# Bebauungsplan Dorfkern Ost

Planungsbericht nach Art. 47 RPV

Gemeinde Horw

23. September 2021

Abbildung 20: Bebauungsplan Dorfkern Ost, Anpassung aufgrund 1. öff. Auflage

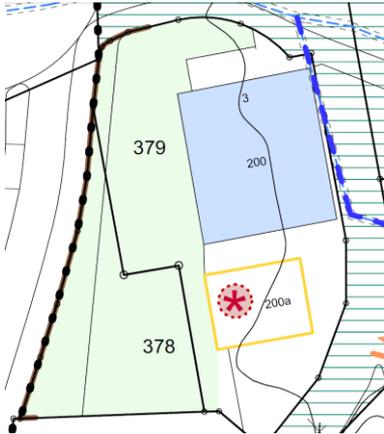
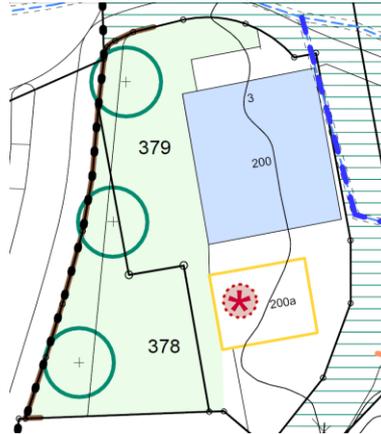
### 6.2.5 Schützenswerter Baumbestand und Bebauungsplan (gem. Auflage)

Aufnahme von drei Laubbäumen (Hainbuchen) als schützenswerter Baumbestand in SBV Art. 24, Schützenswerter Baumbestand und im Bebauungsplan Dorfkern Ost.

Die drei Laubbäume entlang der Kantonsstrasse werden als schützenswert eingestuft und bewahrt. Sie werden in Art. 24 SBV und im Plan aufgenommen. Bei einer Neugestaltung des Gebiets ist die Lage der Bäume zu prüfen; eine allfällige Ersatzpflanzung wäre erforderlich.

Abbildung 22: Bebauungsplan Dorfkern Ost Anpassung aufgrund 1. öff. Auflage

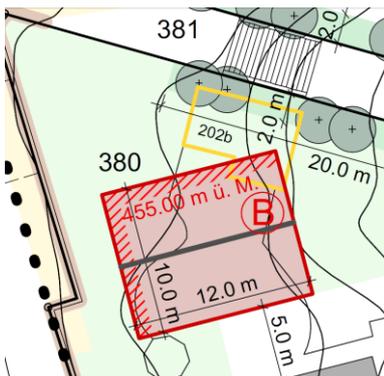
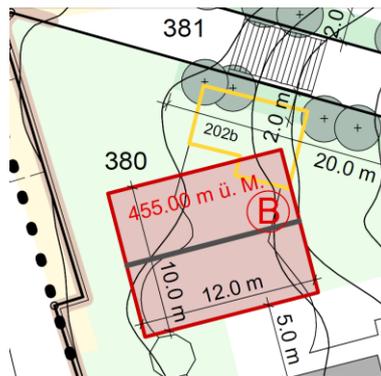
### 6.2.6 Verzicht auf die Pflichtbaulinien im Baubereich B (gem. Auflage)

Auf die Pflichtbaulinie im Baubereich B wird infolge des kleinen Spielraums für einen Neubau innerhalb des Baubereichs verzichtet.

Abbildung 25: Änderungsvorschlag – Baubereich für eingeschossige Gebäude, Stand 2. öff. Auflage

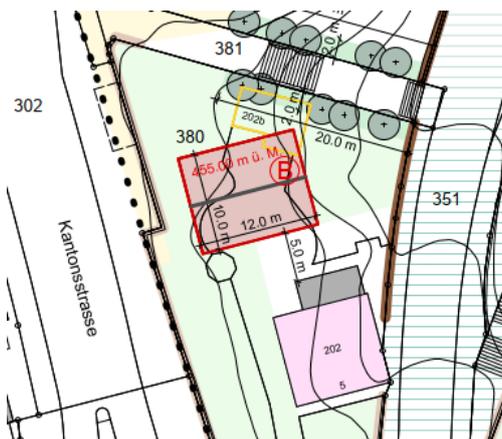
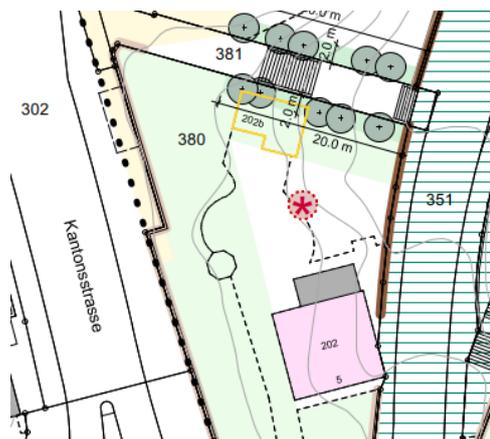
Gemäss Art. 14 SBV sind bei den eingeschossigen Gebäuden nur Nebennutzflächen gemäss SIA 416 zulässig. Nebennutzflächen sind im Wohnungsbau Flächen, die nicht dem Aufenthalt von Menschen dienen. Im Planungs- und Baugesetz (PBG) werden diese Gebäude als Kleinbauten bezeichnet und sind in § A1-124 PBG betreffend Fassadenhöhe, Firsthöhe und Fassadenlänge beschränkt. Damit werden die Ausmasse für ein eingeschossiges Gebäude auf Parzelle Nr. 380 ausreichend definiert. Die Festsetzung eines Baubereichs ist nicht erforderlich.

Mit dem Verzicht auf den Baubereich B entfällt der Artikel 8 in den Sonderbauvorschriften.

Abbildung 29: Änderungsvorschlag Baubereich D1/D2, Stand 2. öff. Auflage

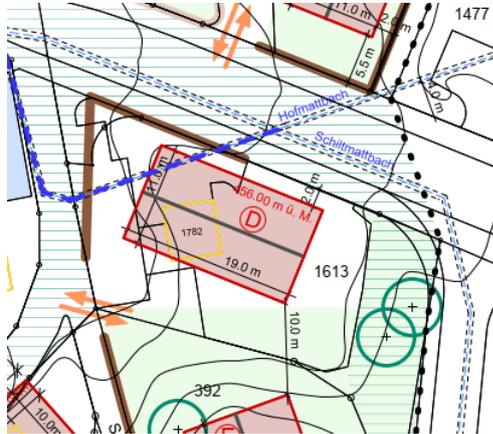
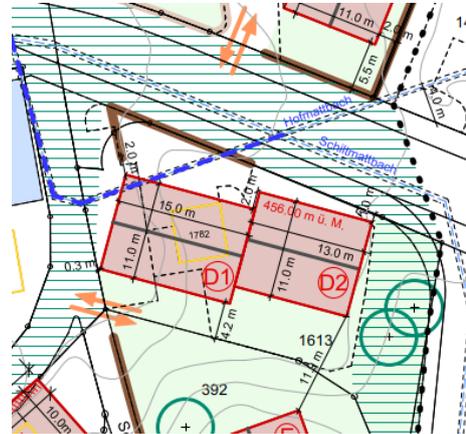
Die Planvorlage sieht eine Vergrösserung der Baubereiche vor. Um das Volumen optisch zu brechen, wird eine Zweiteiligkeit vorgeschlagen. So wird der Baubereich D in zwei Bereiche unterteilt, westlich 15 m und östlich 13 m Länge. Der Änderungsvorschlag nimmt die Anliegen von FDP und L20 grundsätzlich auf, jedoch mit der Einschränkung, dass die beiden Volumina zwingend zusammengebaut sein müssen. Auf diesem Weg wirkt der Raum nicht zu kleinteilig und eine Strassenfassung ist möglich.

<sup>2</sup> Für die Baubereiche D1, D2 und E ist eine gemeinsame Erschliessung für die unterirdische Parkierung vorzusehen. Die ungefähre Lage der Ein- und Ausfahrt in die Einstellhallen ist im Situationsplan dargestellt. Die Ein- und Ausfahrt ist so zu gestalten, dass sie in das bestehende Terrain gut integriert wird.

<sup>3</sup> Ein Neubau im Baubereich D1 kann erst nach der Bachverlegung (Hofmattbach) erfolgen.

Abbildung 31: Bebauungsplan Dorfkern Ost, Stand Beschluss GR vom 30.3.17

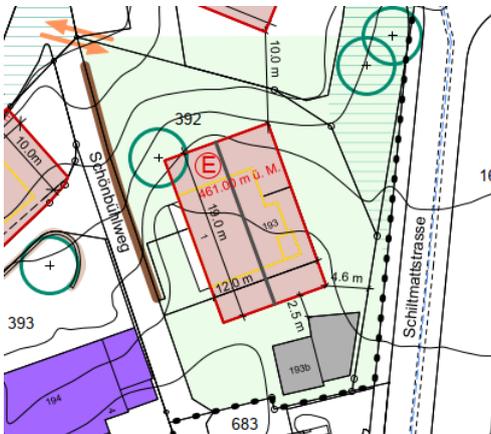
Der Artikel 11 (neu Artikel 10) der Sonderbauvorschriften wird wie folgt ergänzt (Änderungen sind rot und unterstrichen):

<sup>1</sup> Im Baubereich E ist ein Gebäude mit einer max. Gesamthöhenkote von 461.00 m ü. M. zulässig. Das oberste Geschoss ist als Dachgeschoss mit einem Schrägdach auszubilden. Ausserhalb der Baubereichsgrenze auf der Westfassade sind vorspringende Gebäudeteile bis zu einer Tiefe von maximal 1.20 m über die ganze Länge möglich.

Abbildung 36: Schemaschnitt Baubereich G

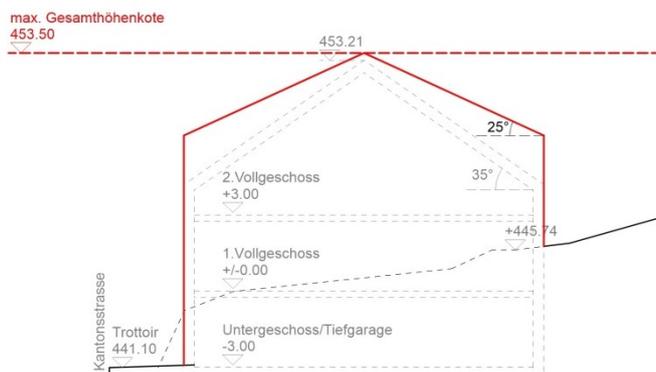
Um sich einzufügen wird in der Planvorlage vorgeschlagen, den Baubereich G statt mit einem Flachdach mit einem Satteldach auszustatten. Das bisherige dritte Geschoss wird damit zu einem Dachgeschoss. Mit einem Dachgeschoss wird die Ensemblewirkung mit den strassenbegleitenden Bauten auf den Parzellen Nrn. 377 und 395 gestärkt. Gegenüber dem Flachdach erhöhte sich der Baubereich G mit einem Satteldach um rund 2 m, was sich positiv in der Höhenentwicklung mit den gegenüberliegenden Bauten auswirkt und die Baute in ihrer Position stärkt. Zusätzlich wird der Baubereich G in der Breite um 2 m vergrössert. Aufgrund der Hanglage kann dadurch die Ausnützung der Neubaute optimiert werden. Die Verbreiterung bietet auch die Möglichkeit, diesen Bereich im Sinn einer Garage bzw. eines Unterstandes zu nutzen.

<sup>3</sup> Für die Baubereiche G und H ist eine gemeinsame Erschliessung für die unterirdische Parkierung vorzusehen. Die ungefähre Lage der Ein- und Ausfahrt in die Einstellhalle ist im Situationsplan dargestellt und erfolgt auf Strassenniveau (Kantonsstrasse).

Abbildung 40: Änderungsvorschlag, Stand 3. öff. Auflage

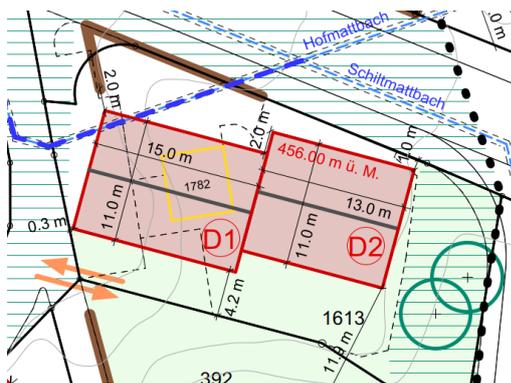
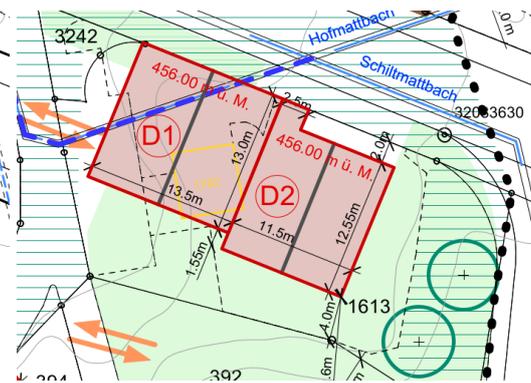
Unter Einbezug der Kirchgemeinde konnte durch eine marginale Anpassung des Baufelds ein Rückzug der Einsprache erwirkt werden.

- Das Baufeld D2 wurde im südlichen Bereich gegenüber der Version der 3. Auflage um 45 cm verkleinert, damit der Grenzabstand von 4 m gegenüber der Parzelle Nr. 392 eingehalten wird.
